Hydrauliikkaliitännöjen tarkastus

Kuva 1: CSC 3182 600 121 → 3182 654 165
Hydrauliikkaliitännän halkaisija 11,7 mm

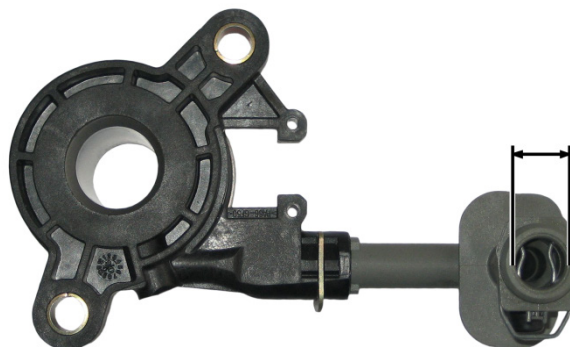
Mikäli vääräkokoisella hydrauliikkaliitännällä varustettu irrotinyksikkö asennetaan, tuloksena voi olla nestevuotoja. Tämän vuoksi varmista ennen asennusta, että vaihdettavan osan muoto on sama ja hydrauliikkaliitännän halkaisija on yhtä suuri kuin vaihdettavassa osassa.
